液化空气（合肥）有限公司
B9 大宗气站二期项目
安全设施竣工验收评价报告
(审定版)

评价机构名称: 安徽本质安全工程咨询有限公司

修改说明

2025 年 3 月 19 日, 合肥市应急管理局组织专家对液化空气（合肥）有限公司 B9 大宗气站二期项目安全生产许可进行了现场核查, 并形成了现场核查问题清单。我公司评价小组针对核查问题及与会人员提出的其他意见和建议, 与建设单位进行了技术沟通。结合报告存在的问题进行了相应内容调整、修改和补充完善, 形成了修改后的安全评价报告。现将报告修改的主要内容列表说明如下:

表 8.1-1 存在问题及安全隐患、整改措施与建议汇总表

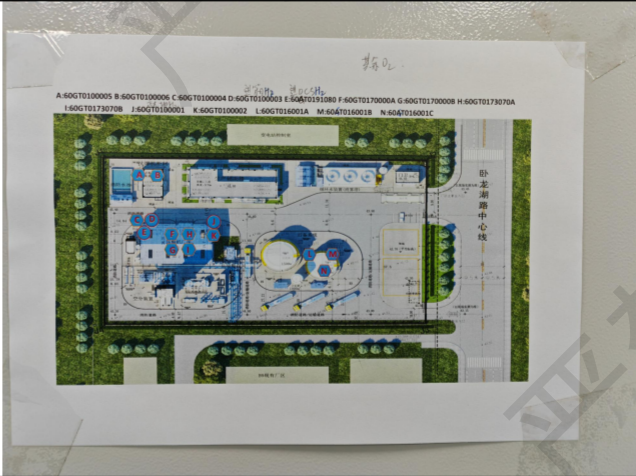
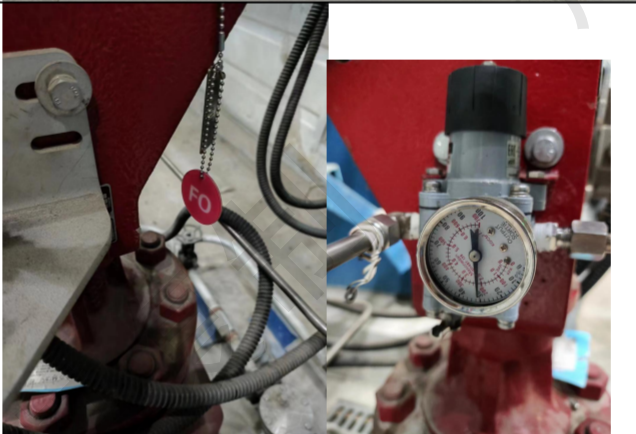
序号	现场照片	问题	依据	整改建议	备注
1		控制室北侧通道上电缆占用。	《化工企业安全卫生设计规范》（HG20571-2014）第 3.2.6 条	清理通道上的电缆等物。	
2		消防泵南侧隔离栅栏未安装。	《安徽省应急管理厅关于聚焦“一防三提升”开展危险化学品安全生产集中治理整顿工作的通知》（皖应急〔2021〕74 号）	隔离栅栏安装至西侧围墙，将生产区与厂前区完全隔离。	
3		气体检测平面布置图与现场布置不一致。	《安徽省第四轮危险化学品重点县专家指导服务企业专项检查表》《石油化工可燃气体和有毒气体检测报警设计标准》（GB/T 50493-2019）	更新气体检测器平面图。	
4		切断阀未挂牌，仪表气疏水设施的压力表损坏。	《石油化工仪表工程施工及验收规范》（SH/T3551-2024）第 6.2.1 条	切断阀悬挂标识牌，压力表检测修复。	
5	/	防爆电气设备缺少投用	《安徽省应急管理厅关于加强化工和	防爆电器设备进行第三

序号	现场照片	问题	依据	整改建议	备注
		前的初始检 查报告。	危化品企业防爆电 气安全工作的通知》 皖应急函(2023)763 号第四条	方检测。

序号	问题及安全 隐患	整改落实情况	整改照片	整改复 查判定
3	气体检测平面布置图与现场布置不一致。	已更换气体检测器平面布置图。		符合
4	切断阀未挂牌，仪表气疏水设施的压力表损坏。	切断阀已增加开关标识牌，已更换仪表气疏水设施的压力表。		符合
5	防爆电气设备缺少投用前的初始检查报告	企业已委托第三方对危险区域电气设备检测，结论合格。	附件 7.16	符合
